2025年4月7日

一般社団法人日本生態学会
会長 北島 薫
一般社団法人日本鳥学会
会長 綿貫 豊

(仮称) 苫東厚真風力発電事業計画の評価再調査・事業変更を求める要望書

図 1 事業地と風車配置位置（赤丸）（本事業環境影響評価準備書より抜粋）。

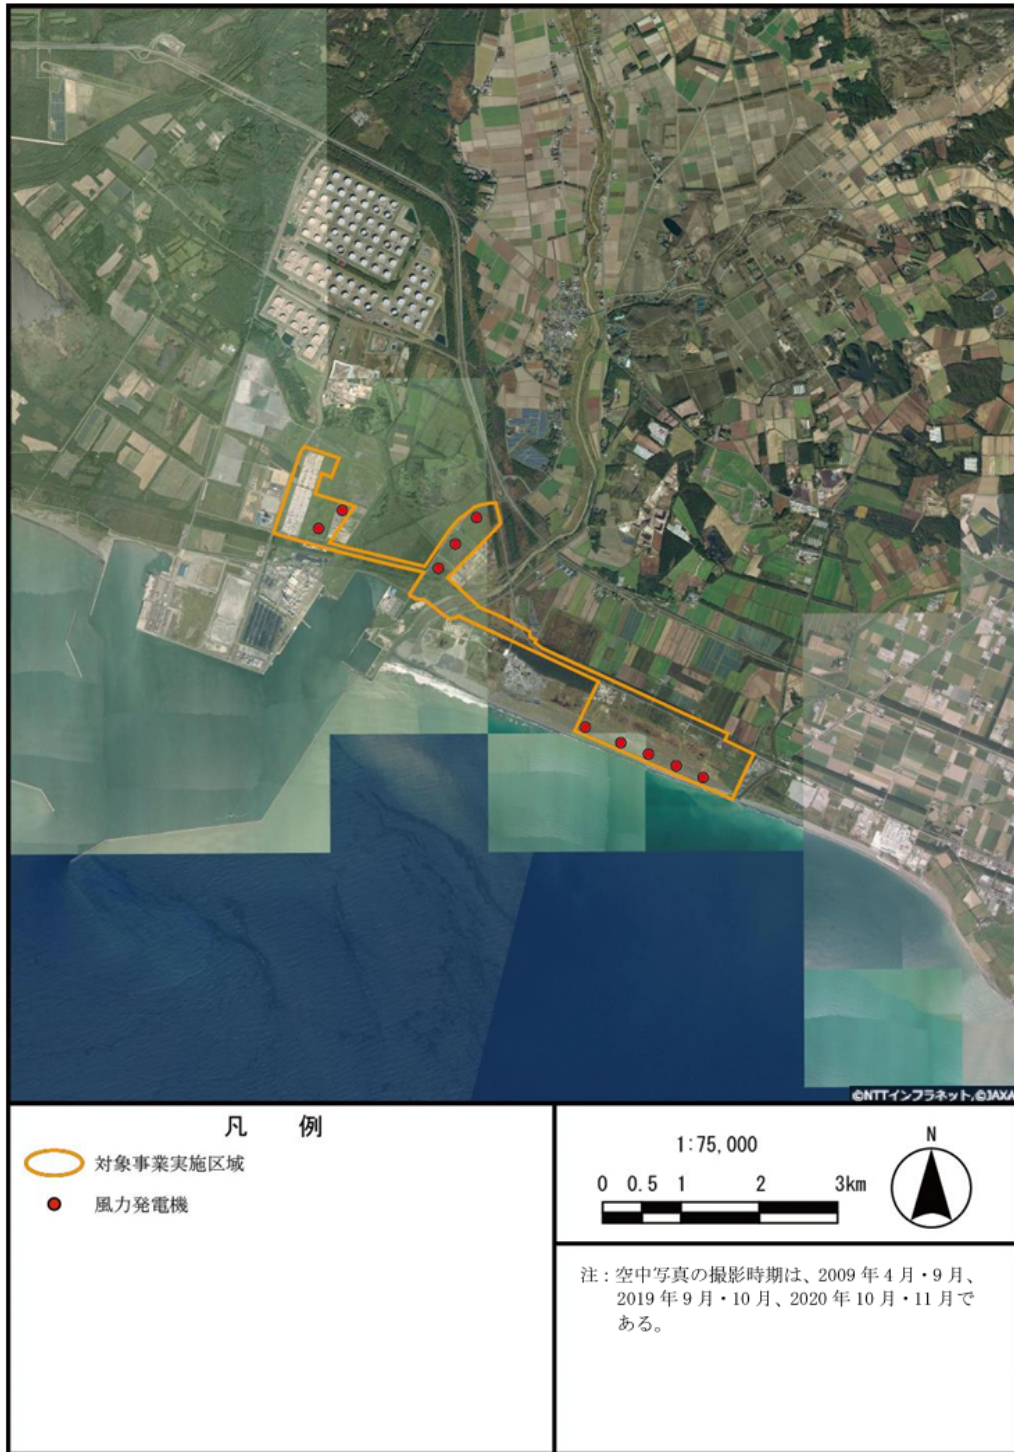
事業地は希少動植物の重要な生息・生育地であるが、準備書ではこれらの生息・生育地の内部または近接するエリアの自然度の高い植生帯に風車を建設する計画となっており(図1)、事業者の環境影響評価は、調査解析方法に問題があることで科学的根拠が希薄な推測に基づくものとなっている。したがって、生態系・希少動植物への事業の影響を回避または低減可能と結論することは不可能である。以下に、これらの指摘内容を具体的に述べる。

はない」という指針とは相容れない。もっとも重要な点の一つとして、計画された風車位置は全てチュウヒの主要行動圏内にあり、さらに本事業地では、これまでに風車からの離隔距離が 150 m の所に 1 巣、180 m の所に 1 巣が確認されているものの、事業者の調査では見落とされている（アフターケア委員会調査に基づく）。また、これらの離隔距離は、「基本的考え方」における 150-200 m の範囲にあり、巣への影響を避けるには、さらなる離隔距離が必要である。加えて、離隔距離は 1.2 km でも不十分という研究もある¹⁵。以上のように、複数の風車がチュウヒの巣との離隔が不十分であり、現行の配置計画では、風車建設の影響は低減もしくは回避できないと判断せざるをえない。チュウヒに限らず、バードストライクは離隔距離が十分でない場合に、飛躍的に危険性が増す。さらに、チュウヒは準備書に掲載された専門家の試算において、事業にともなう生息地改変によりつがい数や巣立ち雛数が無視できない程度に減少すると予測されているが、これに対する保全措置は準備書には記載されていない。

- [植生] 本海浜区域の植生と景観の特徴は、日本に残された数少ない海浜性の植生ゾーネーションが残っていることにある。しかし、本計画では、海浜の一植生帯に風車が建設され、特定の植生帯が大きく消失することになる。本計画書の風車配置では、特定の植生帯が大きく減少するため、独特の植生ゾーネーションをなす海浜景観の保全は不可能であり、事業と景観保全の両立を図ることはできない。加えて、自然植生度 10 の海浜植生を大規模に改変することとなるが、これらへの影響および評価についても科学的根拠に基づく言及はない。

ていない。植生についても、準備書では、未調査の植生が複数認められ、データの信頼性は極めて低い。少なくとも、海岸線に沿った区域に連続した風車の配置は避けるべきであり、再調査と再解析を行った上で、配置の見直しが必要である。
